改善箇所説明図

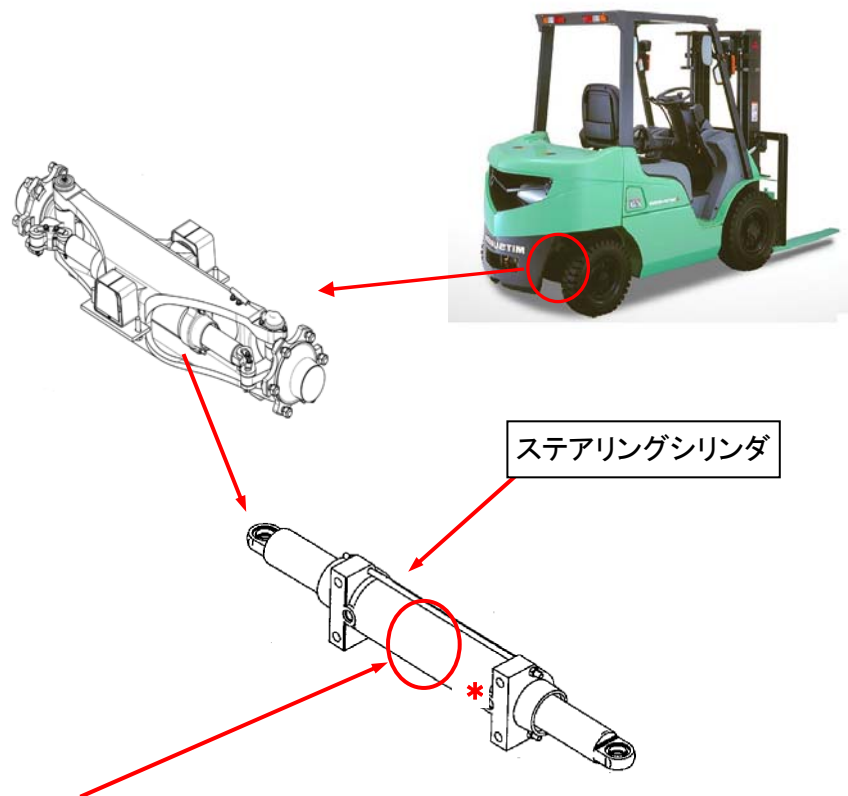
不具合発生箇所

ステアリングシリンダピストンシール溝とシールの寸法が不適切なため、頻繁にステアリング切返し操作を行うと、当該シールが異常に磨耗することがある。そのため、そのままの状態で使用を続けると、作動油の内部漏れが発生し、最悪の場合、作動油が高温となっている場合、ステアリングをゆっくり操作した時にかじ取り輪の動きが鈍くなるおそれがある。

改善の内容

全車両、ステアリングシリンダを対策品に交換する。

☐ は交換部品を示す。

識別: ステアリングシリンダ交換車両は上図の*部に白色ペイントを塗布。
